### **ETUDE DU SERVICE DEPARTEMENTAL D'INCENDIE ET DE SECOURS**

ETABLISSEMENT	Projet de parc photovoltaïque au sol
REFERENCE	I033.00001
COMMUNE	ARAUX
ADRESSE	LIEU DIT CAMPAGNE INFERIEURE
DOSSIER	N° PC 06403323R0001
DEMANDEUR	URBA 312 - Monsieur Julien PICART

Par transmission ci-dessus référencée et dans le cadre de la demande d'un permis de construire (PC) concernant l'installation d'un parc photovoltaïque au sol, vous sollicitez pour avis le Service Départemental d'Incendie et de Secours.

## Voie principale (ilotage) - SCHEMA 1

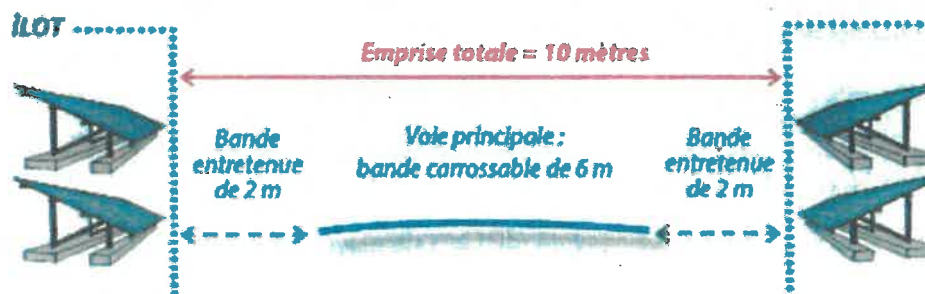
Le porteur de projet ne prévoit pas de recoupement du parc par la réalisation d'îlots.

En cas d'incendie à l'intérieur du parc et afin de limiter sa propagation, le SDIS 64 préconise la mise en place d'îlots permettant aux sapeurs-pompiers, dès lors que les conditions de sécurité d'intervention sont réunies de mener des actions de protection ou d'extinction.

Chaque îlot peut être délimité par des **voies principales (cf. schéma 1)** d'une emprise de 10 mètres dont une bande carrossable de 6 mètres permet de **limiter la propagation d'un incendie** dans l'installation et donc de **limiter les dommages matériels en cas d'incendie**.

### Pistes périmétrales intérieure et extérieure à la clôture - SCHEMA 2

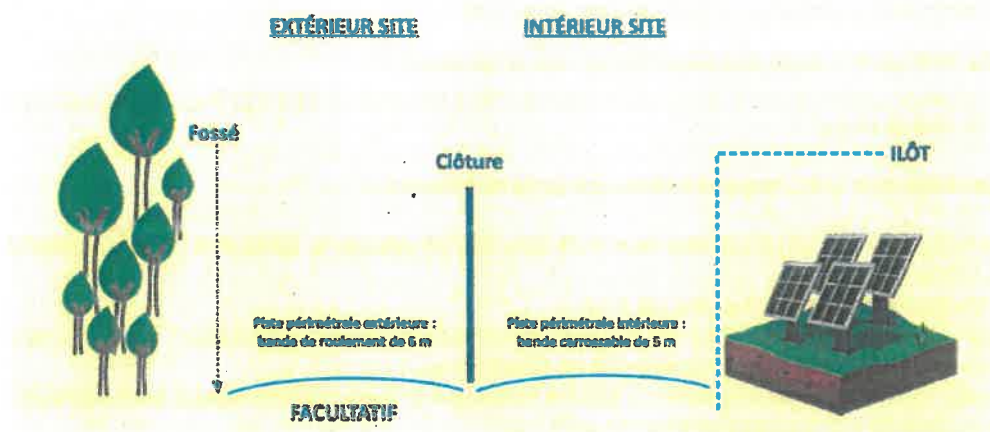
La commune d'ARAUX est soumise aux risques feux de forêt, toutefois le projet se situe hors de la zone soumise et ne relève pas des dispositions de l'arrêté préfectoral du 21 novembre 2022. **Seulé une piste périmétrale interne est nécessaire.** (Voir ci-dessous schéma 2)

Le pétitionnaire prévoit une **piste périmétrale interne d'une largeur de 6m**, celle-ci devra être carrossable et accessible en tout temps.
